ESTUDIO DE IMPACTO AMBIENTAL  
REGISTRO SÍSMICO OFFSHORE “3D”  
ÁREAS CAN\_100, CAN\_108 Y CAN\_114, ARGENTINA

**DOCUMENTO DE RESPUESTA AL  
INFORME TÉCNICO DE REVISIÓN**

JUNIO 2021

Figura 2. Flujo de interacciones entre autoridades en la obtención de aprobaciones ambientales

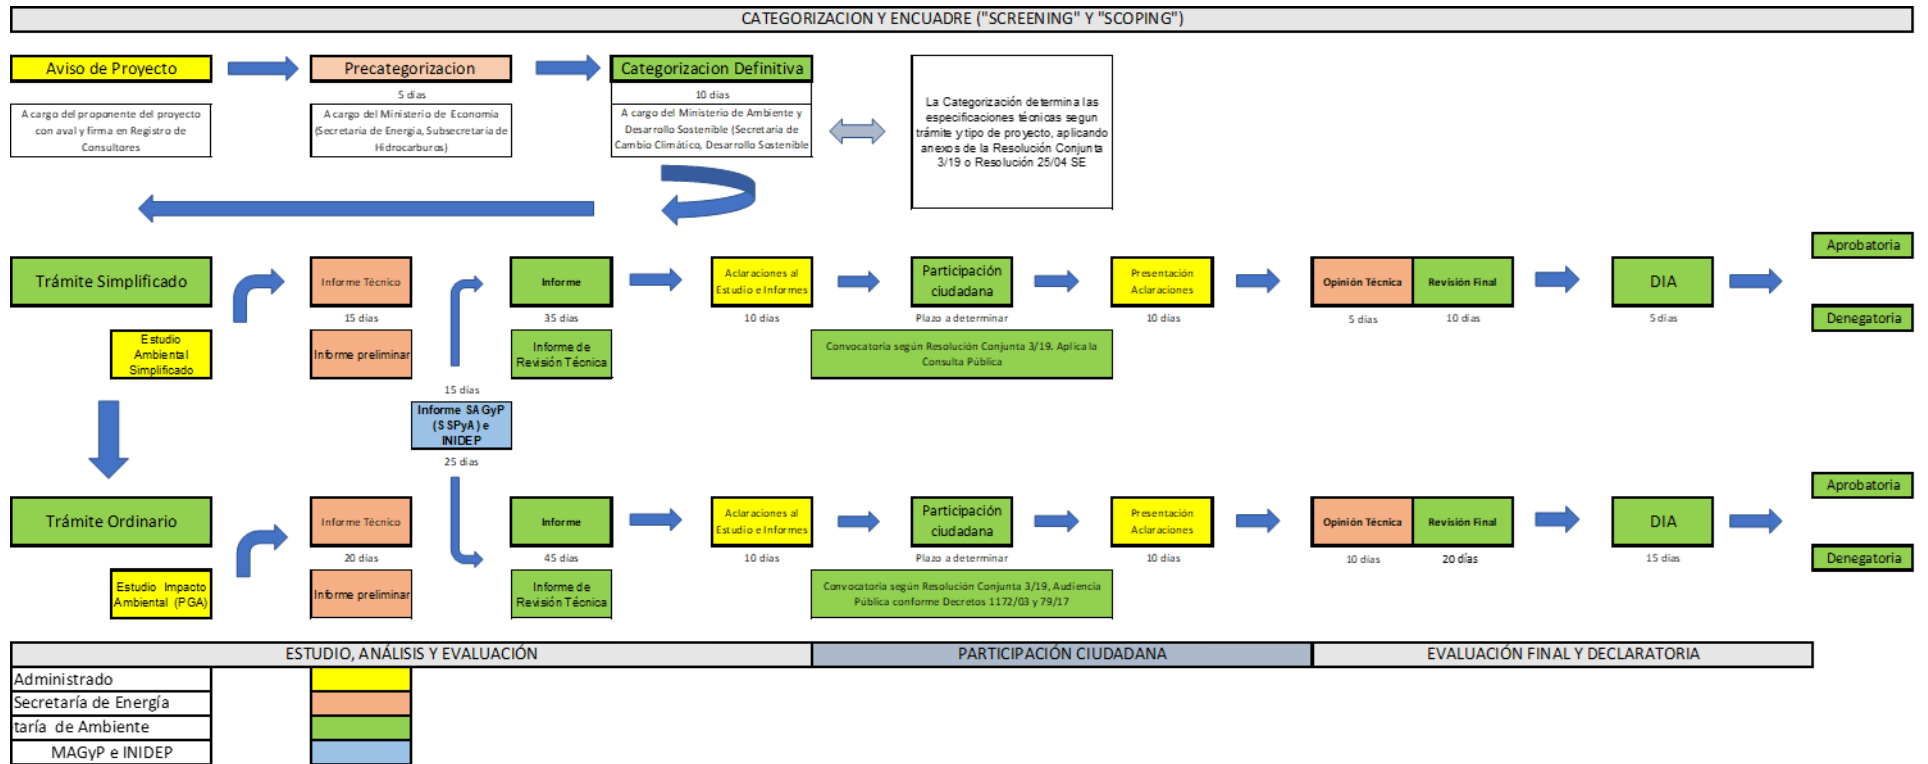
Observaciones y aclaraciones 2: a) se debe aclarar en el flujograma de la “Figura 2” del Capítulo 3 que aquel se encuentra sujeto a los plazos, en un todo de acuerdo con el ordenamiento jurídico, que sean necesarios a los fines de dar cumplimiento al procedimiento de EIA; b) se debe precisar que los plazos indicados en el flujograma no incluyen otros plazos administrativos requeridos en el procedimiento, y que hacen al debido procedimiento administrativo. A su vez, se deben chequear los plazos mencionados en el flujograma (ejemplo, el plazo de “revisión final” del procedimiento ordinario es de 20 días hábiles y no de 10 días hábiles); c) Se debe indicar la norma de referencia utilizada para el programa de observadores y operadores de MAP; d) Se debe incluir en la Tabla 1, Residuos sólidos especiales, la Resolución N° 315/05 - Protocolo Particular Adicional al Convenio de Cooperación Mutua entre la Secretaría de Ambiente y la PNA, Anexo Residuos Peligrosos.

**Respuesta:** a) Se aclara respecto del flujograma presentado en la Figura 2 del Capítulo 3 pág. 36, que el mismo se encuentra sujeto a los plazos, en un todo de acuerdo con el ordenamiento jurídico, que sean necesarios a los fines de dar cumplimiento al procedimiento de EIA.

b) Se aclara que los plazos indicados en el flujograma no incluyen otros plazos administrativos requeridos en el procedimiento, y que hacen al debido procedimiento administrativo.

c) La Figura 2 del Capítulo 3 pág. 36 debería reemplazarse por la siguiente donde se ha corregido el plazo de “revisión final” del procedimiento ordinario a 20 días.

Figura 17. Ruta Puerto de Buenos Aires, ruta de movilización y desmovilización

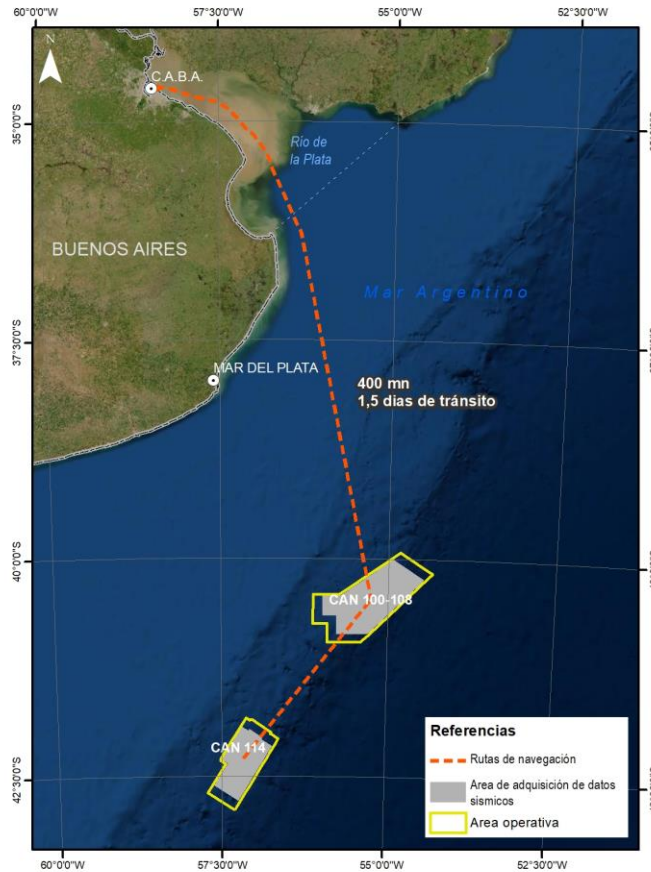
Observaciones y aclaraciones 3: Se debe incluir la ruta de movilización y desmovilización hacia el área CAN\_114 en la cartografía presentada en Fig.17 (Cap.4 p.25) y Figs.1 y 2 (Cap.5, pp.6-7).

**Respuesta:** A continuación se incorporan las figuras incluyendo la ruta de movilización y desmovilización hacia el área CAN-114, y que deben reemplazar a las referidas.

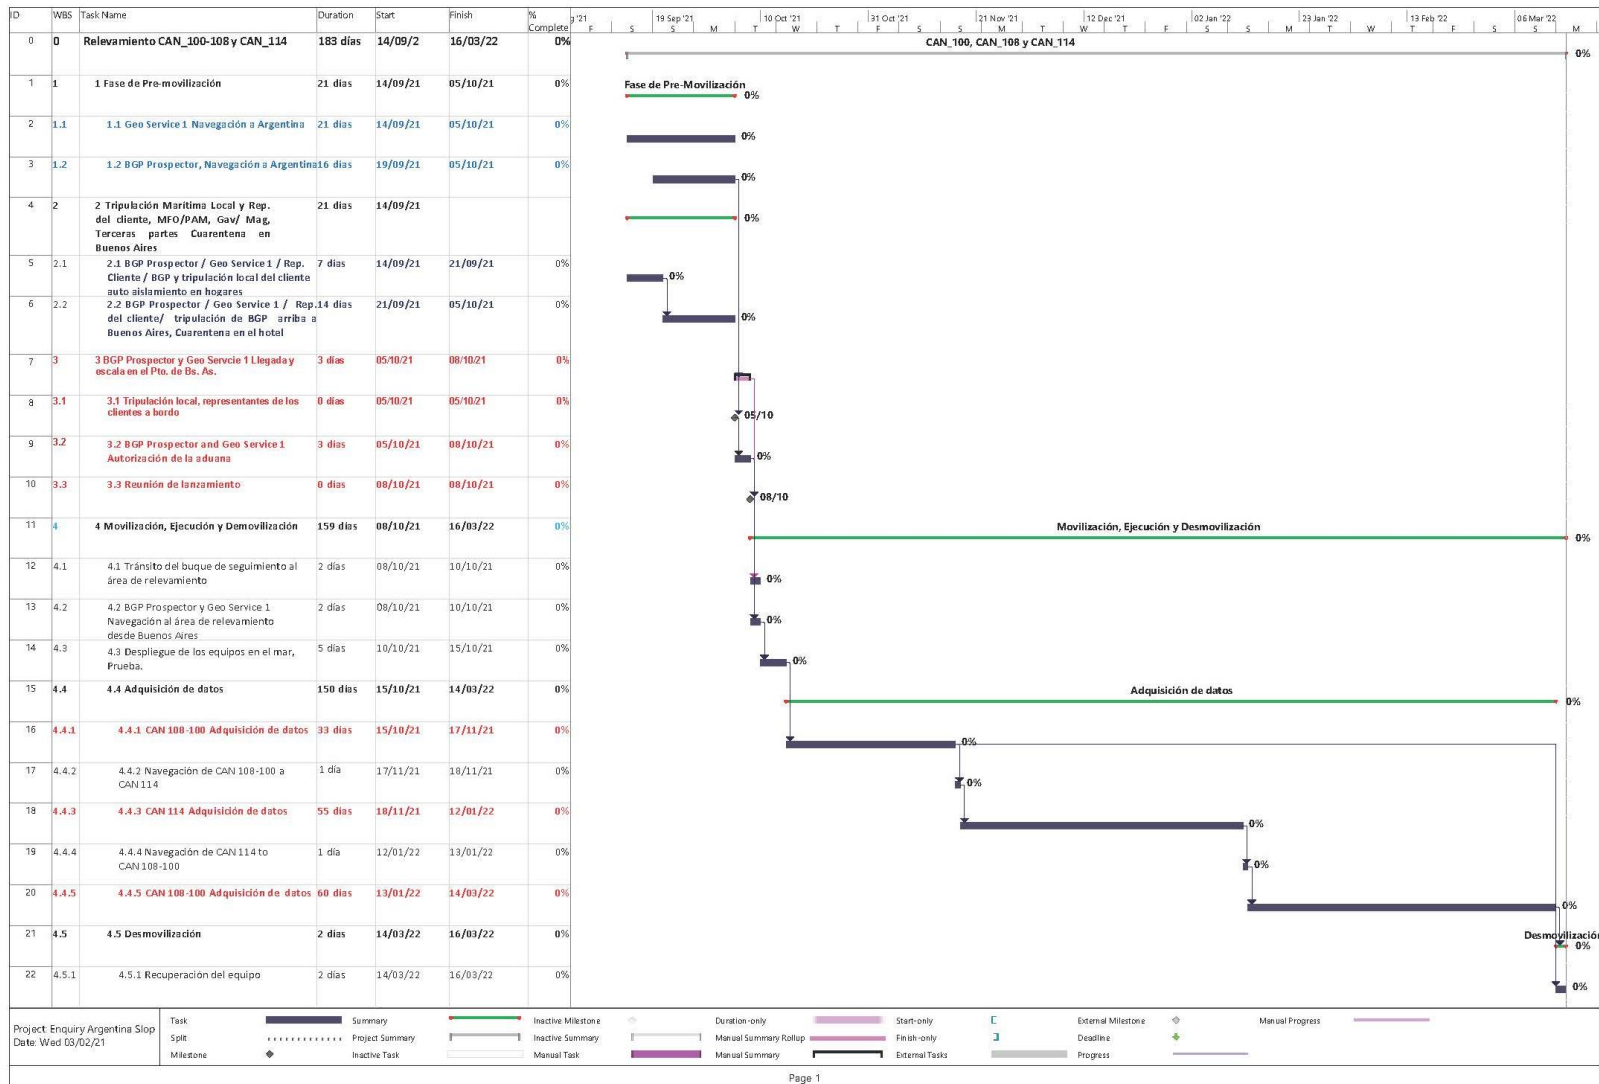
Observaciones y aclaraciones 5: Corresponde que se traduzcan los textos en inglés en la Descripción de proyecto.

**Respuesta:** A continuación se presenta el cronograma definido para el proyecto en español que reemplaza al de la pág. 55 del Capítulo 4. Asimismo se incorpora la traducción al español de los términos incluidos en la figura 25, de la página 41. La información incorporada en los anexos Anexo III – Especificaciones buque BGP Prospector, Anexo V - Especificaciones buque Geo Service I, Anexo VI - Especificaciones Towed Pam System, Anexo VII - Especificaciones fuente de emisión Bolt Teledyne y Anexo VIII - Especificaciones fuente de emisión G-Gun de Sercel, corresponde a información provista por el operador geofísico para la cual por cuestiones de derecho de autor (Copyright) no se pueden realizar traducciones. De todas formas, en todos los casos esta información resulta ampliatoria y la información principal relevante que se desprende de los mismos fue incorporada en el texto principal del Capítulo en idioma español.

Figura 2. Área de estudio y áreas de influencia del proyecto.

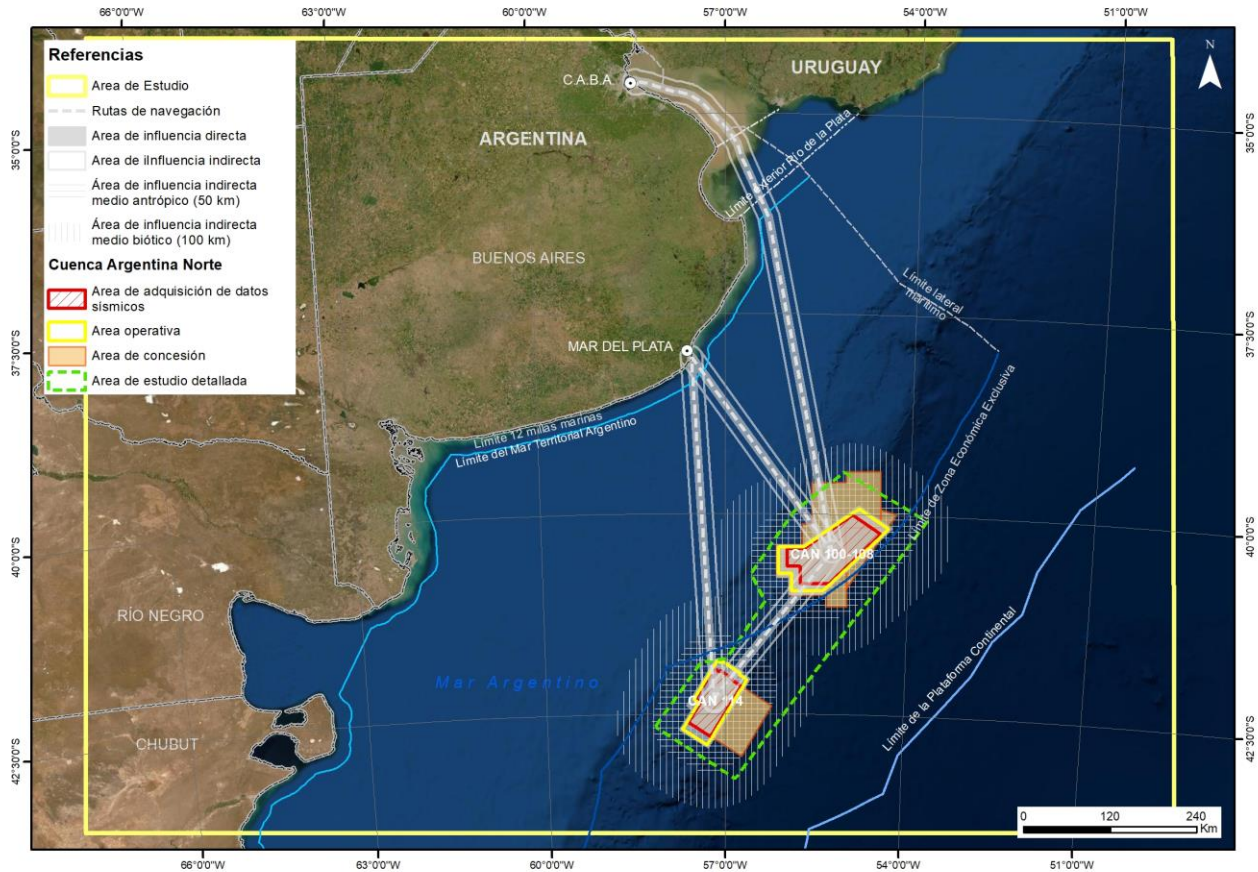
Observaciones y aclaraciones 6: No resulta suficientemente claro que el área de estudio incluya las áreas de influencia de cada componente. Para mayor claridad se solicita que se modifique el gráfico, y explique con mayor detalle en la leyenda o el texto. Respecto a las áreas de influencia, para mayor claridad del EsIA, y comprensión de la evaluación realizada, agregar una tabla resumen de las dimensiones en km del área operativa, área de influencia directa y área de influencia indirecta. En particular para medio biótico, en la tabla se debería incluir el alcance en km de los impactos para los grupos de especies receptoras (cetáceos, pinnípedos, cefalópodos, peces -con y sin vejiga natatoria-, larvas y moluscos, tortugas, etc.) justificando asimismo si se consideran dichos impactos directos o indirectos.

**Respuesta:** En la figura a continuación se presentan las Áreas de influencia del medio biótico y antrópico respecto del área de estudio. Como se puede observar el Área de estudio comprende las áreas de influencia de ambos componentes.
